„Wykonanie instalacji klimatyzacji w części budynku Centrum Kultury i Edukacji Muzycznej w Łącku”

W związku z zapytaniami otrzymanymi od Wykonawców uczestniczących w postępowaniu o udzielenie zamówienia publicznego na ww. zadanie dotyczących wyjaśnienia SWZ, Gmina Łącko działając zgodnie z art. 284 ust. 2 Ustawy Prawo zamówień publicznych z dnia 11 września 2019 r. (Dz. U. z 2024 r. poz. 1320 ze zmianami) udziela następujących odpowiedzi (numeracja pytań jest obligatoryjnie ustalona przez Zamawiającego):

Pytanie nr 16

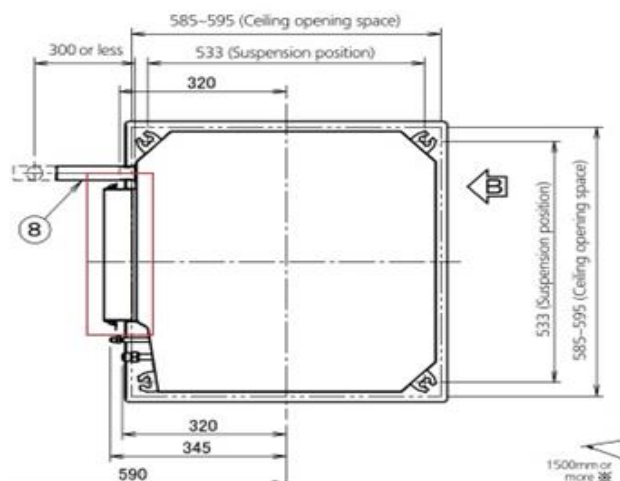
W jednostkach kasetonowych brany pod uwagę będzie wymiar części mieszczącej się w jednym polu kasy sufitu podwieszanego?

Często jednostki kasetonowe mają jeszcze moduły, które zwiększają wymiary, a mieszczą się w jednym polu kasy sufitu podwieszanego. Moduł ten jest montowany wraz z całą jednostką kasetonową w przestrzeni między sufitowej.

Doprecyzowano pytanie:

Według przykładu, zaznaczony na czerwono. Wymiar ten, który "wchodzi" w panel sufitu podwieszanego jest wymiarowy, lecz widać taką "skrzyneczkę" która trochę powiększa obrys, jednak jest ona w całości ponad sufitem podwieszanym.

Odpowiedź na pytanie nr 16:

Idea podania parametru charakterystycznego - jakim jest wymiar klimatyzatora kasetonowego- jest zawsze wpasowanie się w kaseton sufitu Zamawiającego. Jeśli klimatyzator w obrysie spełnia warunek ale nie ma stałych wymiarów boków tylko np. dodatkowe skrzynki przyłączeniowe znajdujące się na bokach jednostki (ale ponad płaszczyzną sufitu) to warunek równoważności jest spełniony - ewentualnie pewne utrudnienie może stanowić to że do montażu potrzebne będzie pewnie tymczasowe przesunięcie profili lub ich demontaż tak żeby jednostka mogła być zamontowana.
